**AVIS RELATIF À LA PROTECTION
CONTRE LES EVENTUELS EFFETS NOCIFS ET NUISANCES
PROVOQUÉS PAR LES RAYONNEMENTS NON IONISANTS
GÉNÉRÉS PAR DES ANTENNES ÉMETTRICES STATIONNAIRES**

Commune : LIEGE - Exploitant : PROXIMUS

Référence exploitant : 41CEN_00

Rapport n° 2109 / 2024

Figure 2 : Vue en plan des installations d'antennes dans un rayon de 300 mètres autour de l'installation faisant l'objet de la demande d'avis

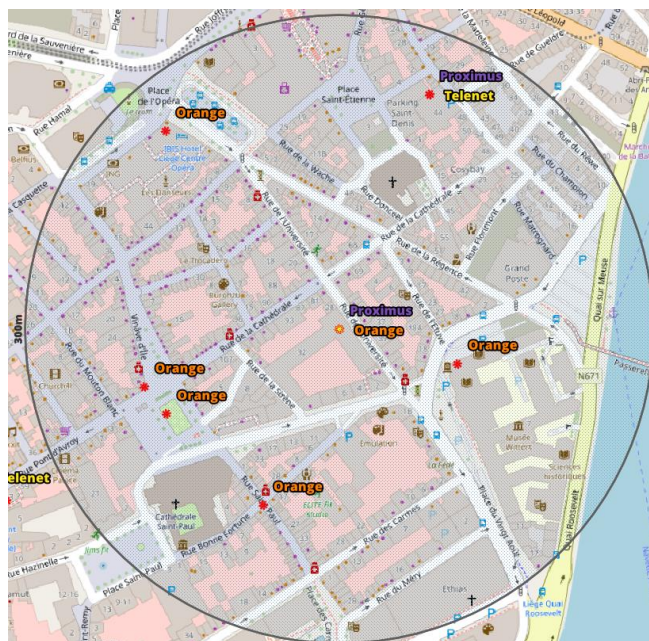
- a) il y a au plus 4 installations d'antennes émettrices stationnaires présentes dans la zone d'évaluation de 300 mètres de rayon représentée dans la figure 2, y inclus l'installation référencée dans le paragraphe 2 : la limite cumulative définie à l'article 4, §2 du décret est nécessairement respectée dans les lieux de séjour à l'intérieur de la zone d'évaluation de 300 mètres de rayon ;

- b) il y a exactement 5 installations d'antennes émettrices stationnaires présentes dans la zone d'évaluation de 300 mètres de rayon représentée dans la figure 2, y inclus l'installation référencée dans le paragraphe 2 et il existe, pour 3 ou 4 de ces installations, un avis attestant le respect de la limite abrogée de 3 V/m : la limite cumulative définie à l'article 4, §2 du décret est nécessairement respectée dans les lieux de séjour à l'intérieur de la zone d'évaluation de 300 mètres de rayon ;

- c) dans tous les autres cas, il a été vérifié que la limite cumulative définie à l'article 4, §2 du décret n'est pas dépassée dans les lieux de séjour sur base du nombre d'installations localisées dans la zone d'évaluation de 300 mètres de rayon représentée dans la figure 2, de leur localisation ainsi que des données inscrites dans la figure 1 et au paragraphe 4 du présent avis et dans les avis attestant le respect de la limite par installation ou de la limite abrogée de 3 V/m relatifs aux autres installations reprises dans la figure 2.

Compte tenu des considérations ci-dessus, il apparaît que l'intensité du rayonnement électromagnétique généré, dans les lieux de séjour situés dans un rayon de 300 mètres autour de l'installation référencée dans le paragraphe 2, par l'ensemble des antennes émettrices stationnaires de l'ensemble des exploitants du même site d'antennes émettrices stationnaires respecte la limite fixée à l'article 4, § 2 du décret.
